改善箇所説明図

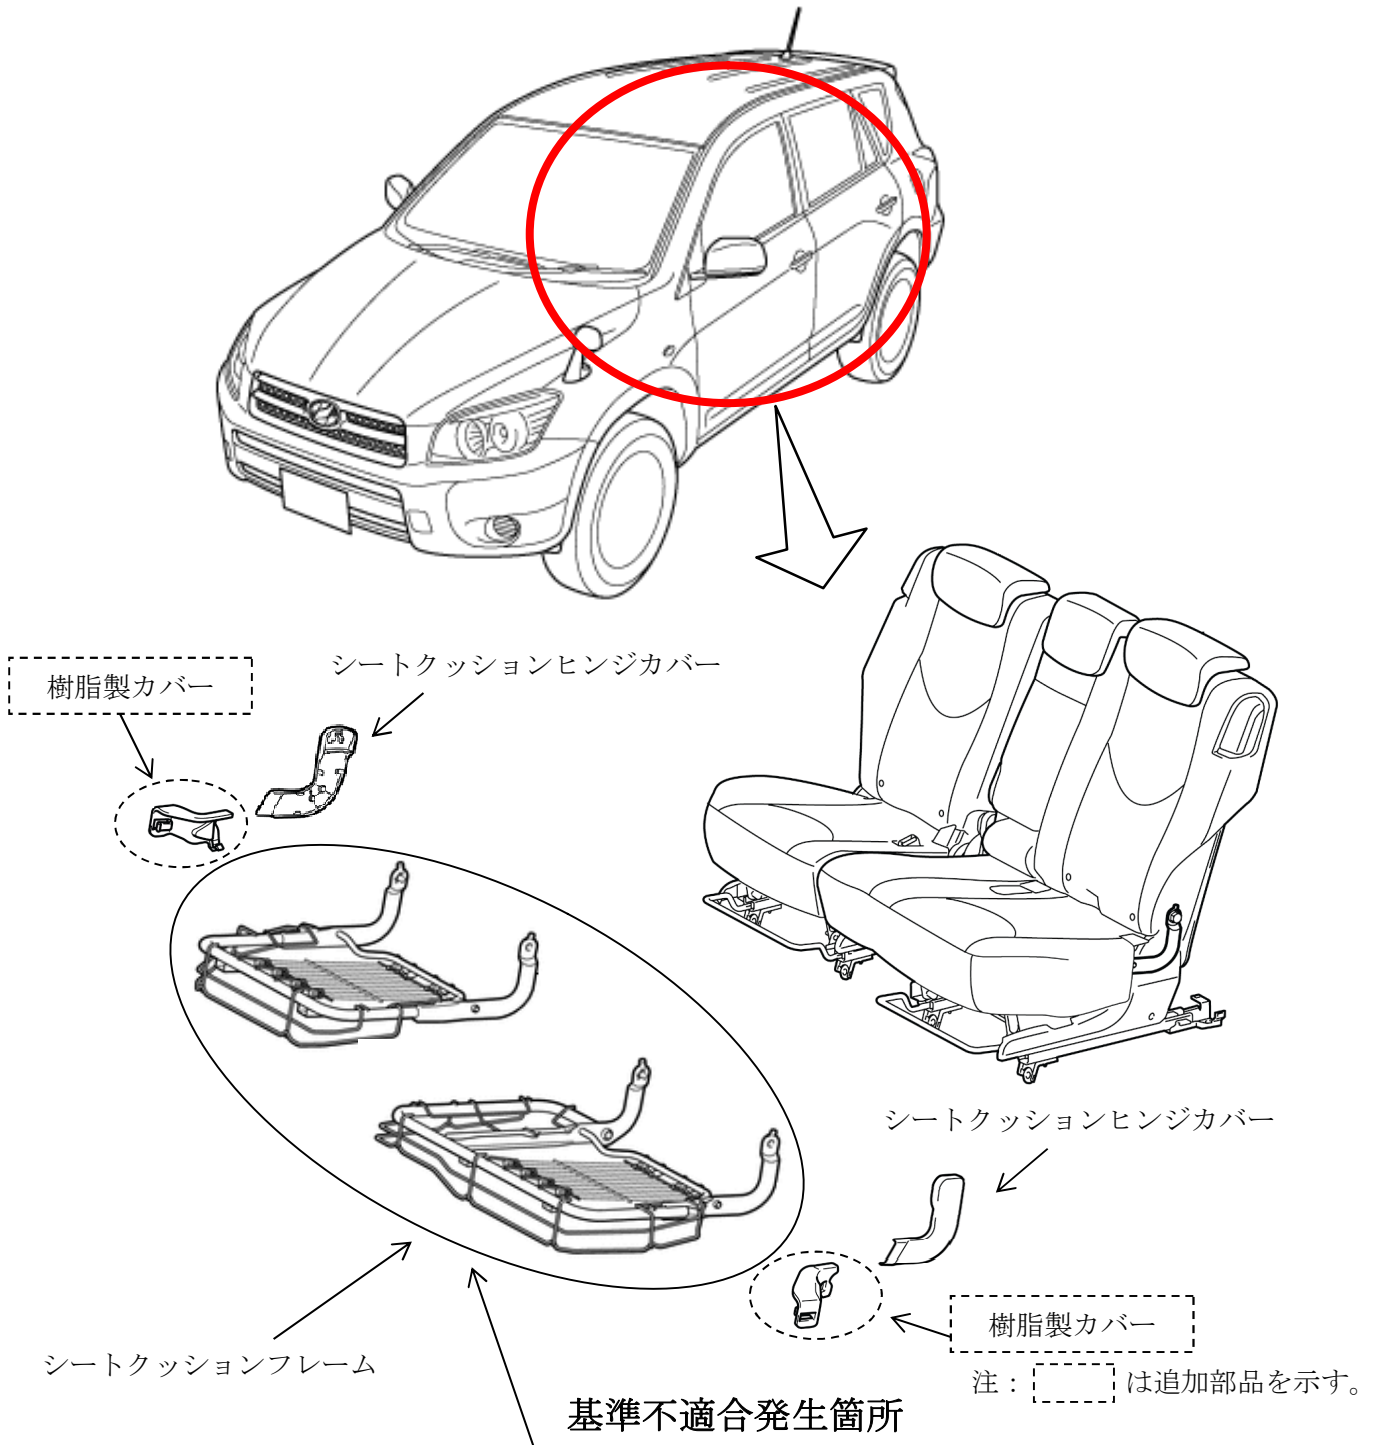
後部座席において、金属製フレームの形状が不適切なため、事故時の衝撃により当該フレームとシートベルトが干渉することがある。そのため、シートベルトが損傷して乗員を拘束できなくなるおそれがある。

全車両、金属製フレームに樹脂製カバーを取り付ける。
